# 質問回答書

令和8年5月22日提出の質問（7項目）に対しまして、下記のとおり回答します。

工 事（業務）名	令和8年度 高原観光地整備事業 駒ヶ根キャンプセンターリニューアル工事
----------	--

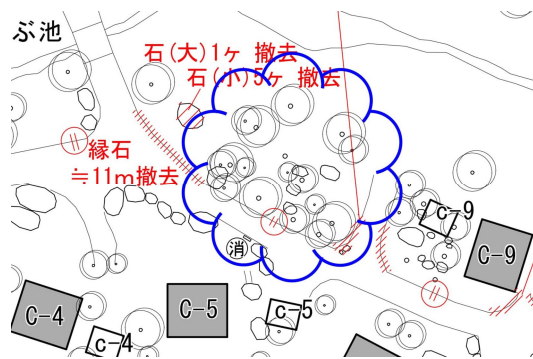
質問番号	質 問 事 項	回 答 欄
1	<p>(設計図 A-07, A-08)</p> <p>現地調査にて、炊事場 1 西側に既存デッキ (2160x4150 H300 程度) を確認いたしました。</p>  <p>図面には記載が無いので、こちらは現況のままと考えて宜しいでしょうか。</p> <p>(下図の青塗りの位置)</p> 	<p>&lt;質問番号 1 回答&gt;</p> <p>既存デッキは、現況のままで良いです。</p>
2	<p>(設計図 A-07)</p> <p>現地調査にて、コテージ C-5 北側にピンクテープの貼られた樹木等を確認いたしました。</p>	<p>&lt;質問番号 2 回答&gt;</p> <p>既存樹木は、現況のままで良いです。</p> <p>&lt;</p>

図面には記載が無いので、こちらは現況のままと考えて宜しいでしょうか。

(下図の雲マークの辺り)
